**VERSLAG VAN EEN GELIJKVORMIGHEIDSONDERZOEK EN/OF CONTROLEBEZOEK VAN EEN
HUISHOUDELIJKE ELEKTRISCHE INSTALLATIE****Algemene gegevens**

Plaats van het onderzoek:	Kanunnik Eybenstraat 2 / 2 , 3500 HASSELT		
Eigendom van:			
Opdrachtgever:	Michiels Deveux Cornelis, Van Willigenlaan 18, 3540 HERK-DE-STAD		
Type lokalen:	Appartement	Distributienetbeheerder: /	
EAN-code installatie:	541 44		
Installateur:	/		
BTWnr:	/	of ID-kaartnr: /	Uitgereikt te: / op /
Agent-bezoeker:	Marc Everaert		Datum onderzoek: 25/08/2016

Overeenkomstig de voorschriften van het Algemeen Reglement op de Elektrische Installaties (A.R.E.I.)	
Type keuring:	Art 276bis Verkoop van een wooneenheid
Bijkomende info:	/
Herkeuring op:	/

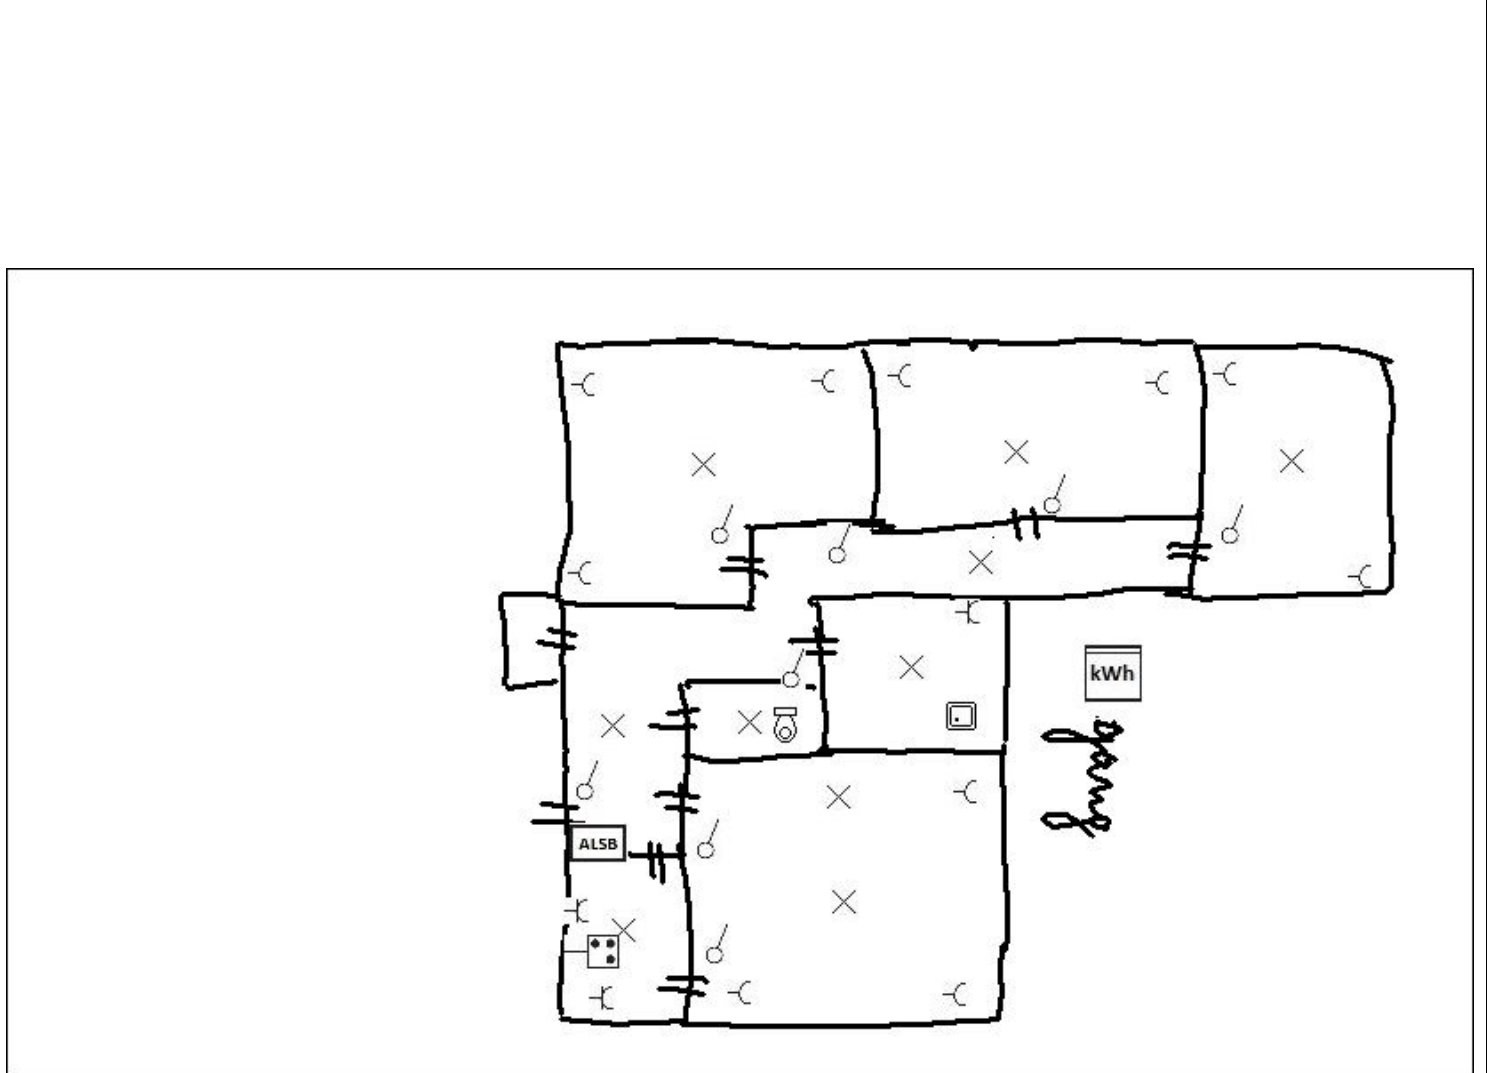
- 2.04. : Continuïteit van equipotentiale geleiders en/of beschermingsgeleiders is niet gewaarborgd. (art 70.05, 85.08)

- 3.12. : Contactdozen: de aardingspen dient aangesloten te worden op de aarding van de installatie. (art 86.03)

2.04 3.12 STOPC BIJ SPOELBAK KEUKEN
